# JRA GL-16:2025

微燃性(A2L)冷媒を使用した業務用エアコンの  
冷媒漏えい時の安全確保のためのガイドライン

Q & A

Q 6

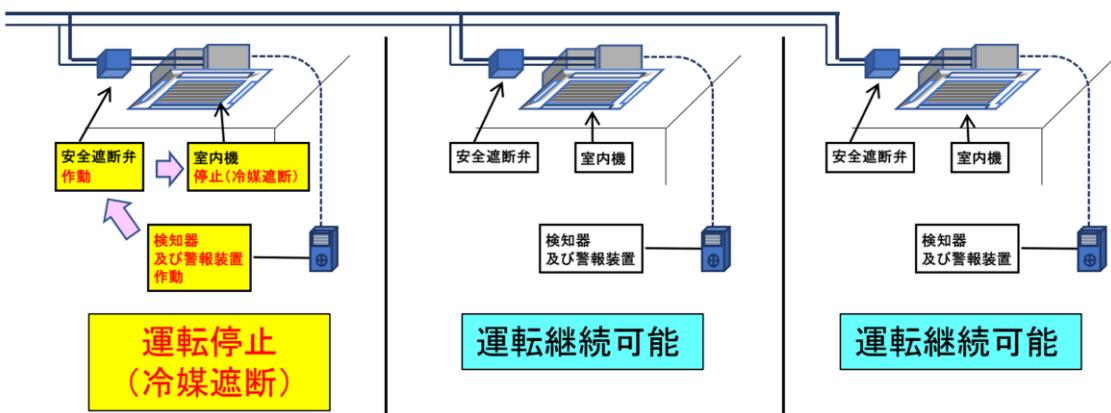
検知器作動時のシステム停止範囲を教えてください。

検知器が作動した場合は対応する安全遮断弁が作動し、安全遮断弁により空調システムから切り離された室内機は停止(冷媒遮断)しますが、それ以外の室内機は継続して運転可能です。

ただし、空調機メーカーにより漏えい検知後に運転継続可否が異なる場合があります。

Q 103

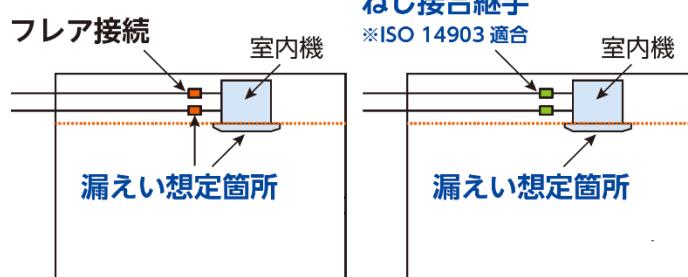
漏えい想定箇所を除外する方法はありますか？

接合部をろう付けまたは、ISO 14903に適合するねじ接合継手とすることで、接合部を漏えい想定箇所から除外することができます。ただし、室内機が漏えい想定箇所ですので、安全対策要否判定は必要です。

ろう付け or  
ねじ接合継手

※ 安全対策要否判定の結果によっては、上図に加えて安全対策が必要となります。

Q 105

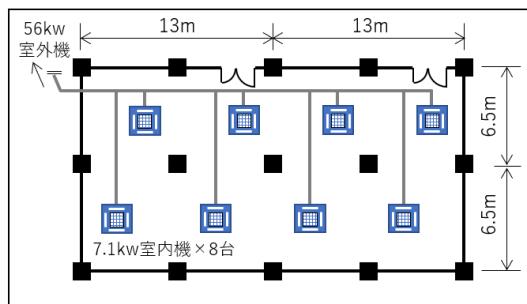
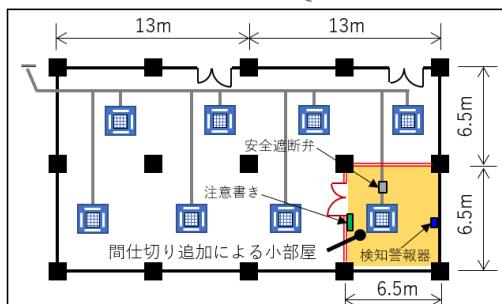
竣工時は安全対策が不要でしたが、その後、間仕切りを追加することで安全対策が必要になる場合がありますか？

間仕切りの追加・変更によって新たに安全対策が必要となる場合があります。以下に例を示します。

漏えい時の最大濃度  $R_f$   
 $= \text{総冷媒量} \div (\text{床面積} \times \text{漏えい高さ})$   
 $= 12.7kg \div (338m^2 \times 2.7m)$   
 $\approx 0.014 kg/m^3 \leq (1/4) \times LFL$

➡ 安全対策不要

漏えい時の最大濃度  $R_f$   
 $= \text{総冷媒量} \div (\text{床面積} \times \text{漏えい高さ})$   
 $= 12.7kg \div (42.3m^2 \times 2.7m)$   
 $\approx 0.111 kg/m^3 > (1/4) \times LFL$

漏えい時の最大濃度  $R_f$   
 $= 12.7kg \div 295.7m^2 \times 2.7m$   
 $\approx 0.016kg/m^3 \leq (1/4) \times LFL$

➡ 安全対策必要

Q 106

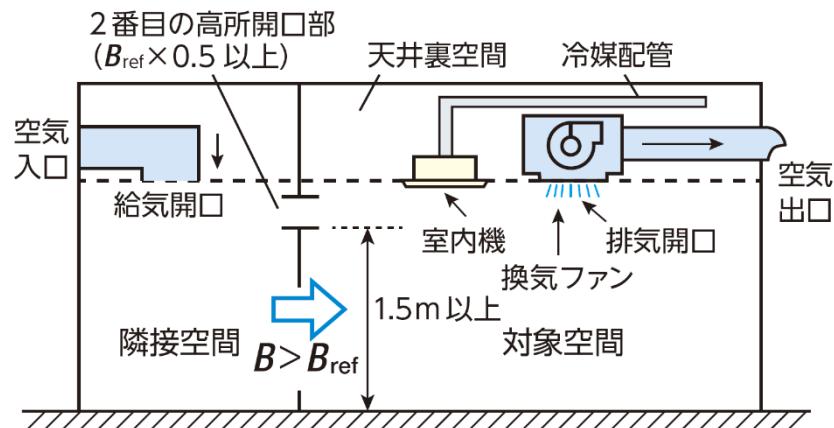
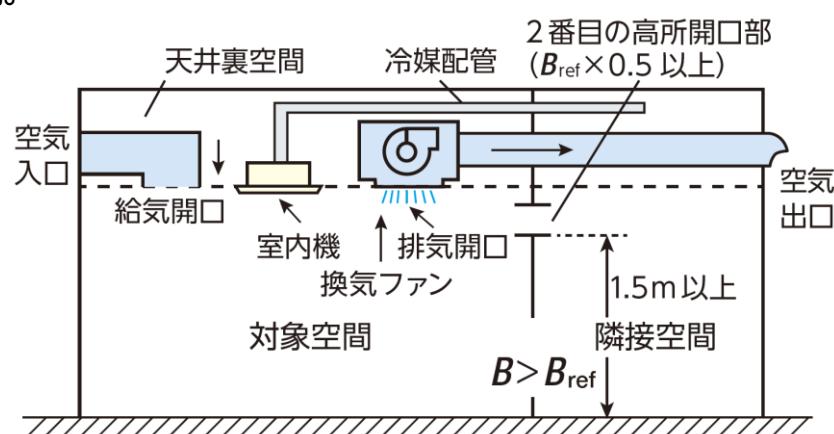
開口相当面積[B]について、ドアガラリの場合、面風速などを考慮した“有効開口面積”で検討するという認識でよいでしょうか？また、上記の通り検討を行う場合、第3種換気の室では常時負圧のため微燃性(A2L)冷媒は排出されないのでないでしょうか？

有効開口面積で検討してください。

また、開口相当面積  $B > B_{ref} (m^2)$  の場合、3種換気であってもパターンによって合算可能と判断されます。

ただし空気の流れや空調機の配置など現場ごとに合算可否の判断が必要となります。

⇒ 合算不可 (Bの開口を通って空気が流入するため)

⇒ 合算可能。

Q 112

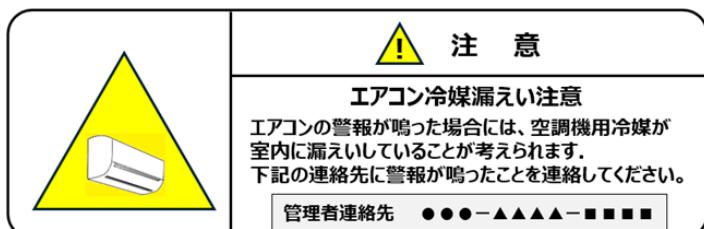
警報装置作動時の連絡体制として、使用者から管理者へ連絡する方法を採用する場合、設備施工業者は警報装置の近くに関係者の連絡先を表示する必要があります。連絡を受けた管理者は点検保守業者に速やかに連絡する必要があります。具体的な表示例を教えてください。

以下に表示例を示します。

Q 117

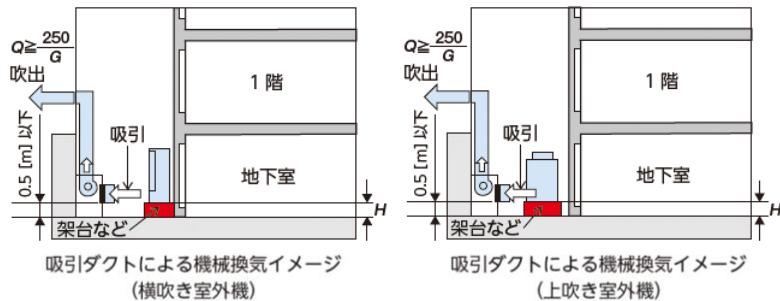
吸引ダクトによる機械換気により半地下に室外機を設置する場合の設置例を示してほしい。

以下に一例を示します。※吸引ダクトによる機械換気は漏えい検知時との連動、もしくは24時間稼働が必要です。

$$Q \geq \frac{250}{G}$$

$Q$  : 換気流量 [ $\text{m}^3/\text{h}$ ]  
 $G$  : LFL [ $\text{kg}/\text{m}^3$ ]  
 ただし、ダクト下端高さは 0.5[m]  
 以下としなければなりません。  
 $H$  : 架台等の高さ [m]  
 ※ "H" は特に制限はありません。

Q118

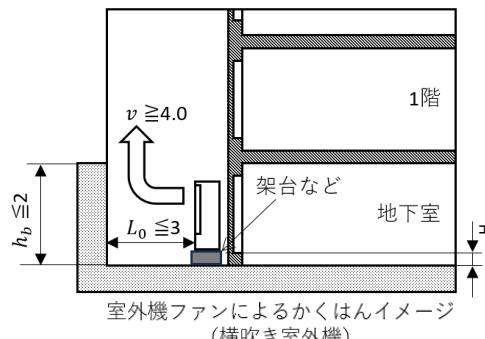
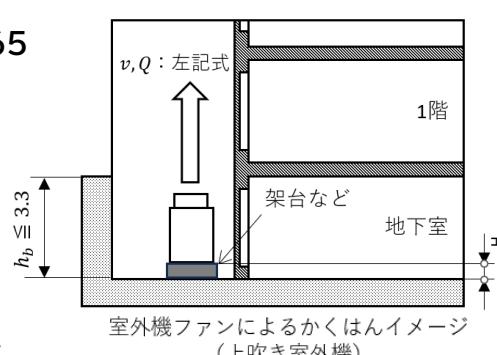
室外機ファンによるかくはんにより半地下に室外機を設置する場合の設置例を示してほしい。

以下に一例を示します。漏えい検知機との連動が必要です。

【横吹き室外機の場合】※全式が成立すること

【上吹き室外機の場合】※全式が成立すること

Q 121

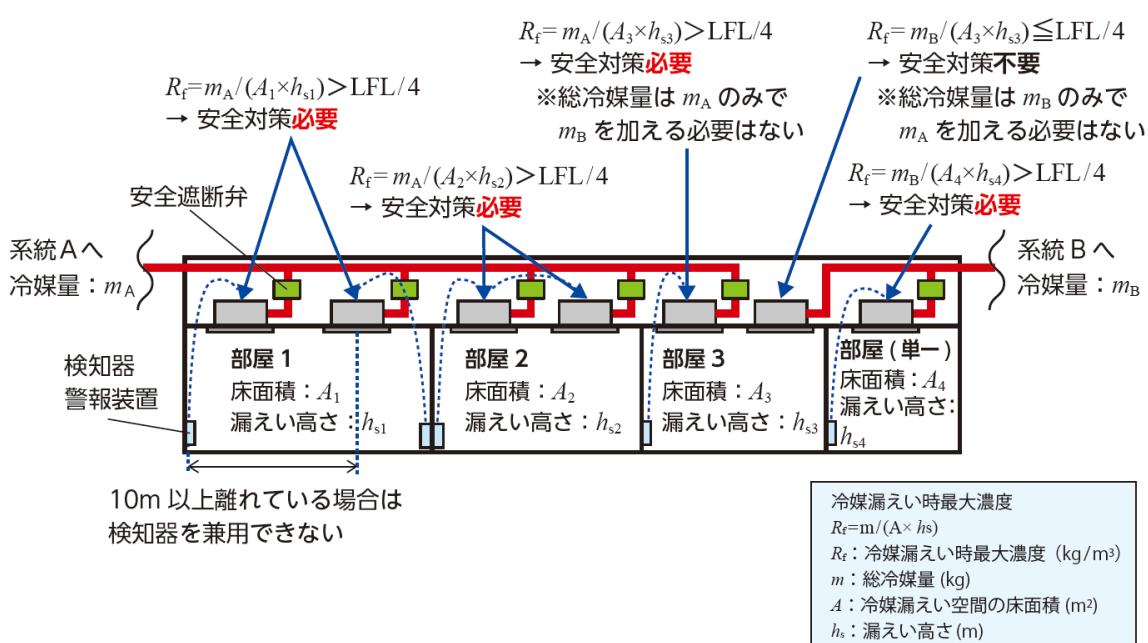
同一居室内に複数のエアコンが設置される場合の安全対策について事例を教えてほしい。

検知器は漏えい想定箇所から水平距離 10m 以内に設置が必要。大きな部屋では検知器を兼用できず、室内機ごとに検知器の設置が必要。その場合は LFL の 1/4 を超えた室内機の安全遮断弁を作動させる。

検知器を兼用しているため、LFL の 1/4 を超えた場合はすべての室内機の安全遮断弁を作動させる。

冷媒系統ごとに冷媒漏えい時最大濃度の算出が必要。2系統が同時に漏れる可能性は極めて低いため、総冷媒量は各系統の総冷媒量とする。(冷媒が同時に漏れることは考慮しない)同一冷媒漏えい空間内でも、安全対策が必要となる室内機、不要な室内機が混在する場合がある。

Q 201

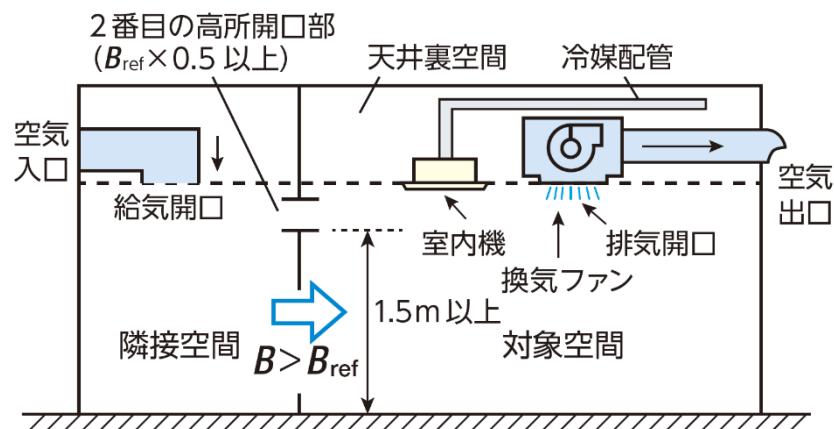
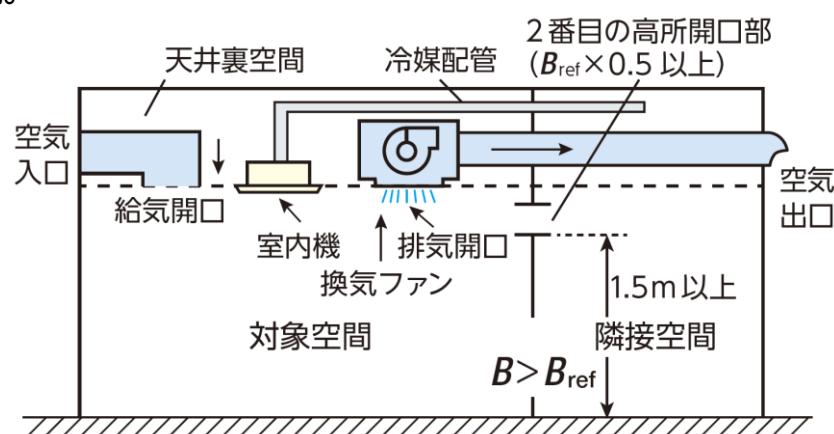
開口相当面積[B]について、ドアガラリの場合、面風速などを考慮した“有効開口面積”で検討するという認識でよいでしょうか？また、上記の通り検討を行う場合、第3種換気の室では常時負圧のため、微燃性(A2L)冷媒は排出されないのでないでしょうか？

有効開口面積で検討してください。

また、開口相当面積  $B > B_{ref} (m^2)$  の場合、3種換気であってもパターンによって合算可能と判断されます。

ただし空気の流れや空調機の配置など現場ごとに合算可否の判断が必要となります。

⇒ 合算不可 (Bの開口を通って空気が流入するため)

⇒ 合算可能。

Q 305

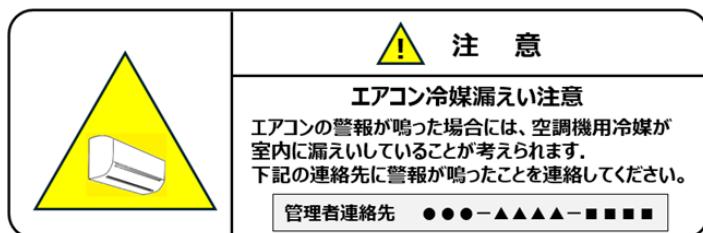
警報装置作動時の連絡体制として、使用者から管理者へ連絡する方法を採用する場合、設備施工業者は警報装置の近くに関係者の連絡先を表示する必要があります。連絡を受けた管理者は点検保守業者に速やかに連絡する必要があります。具体的な表示例を教えてください。

以下に表示例を示します。
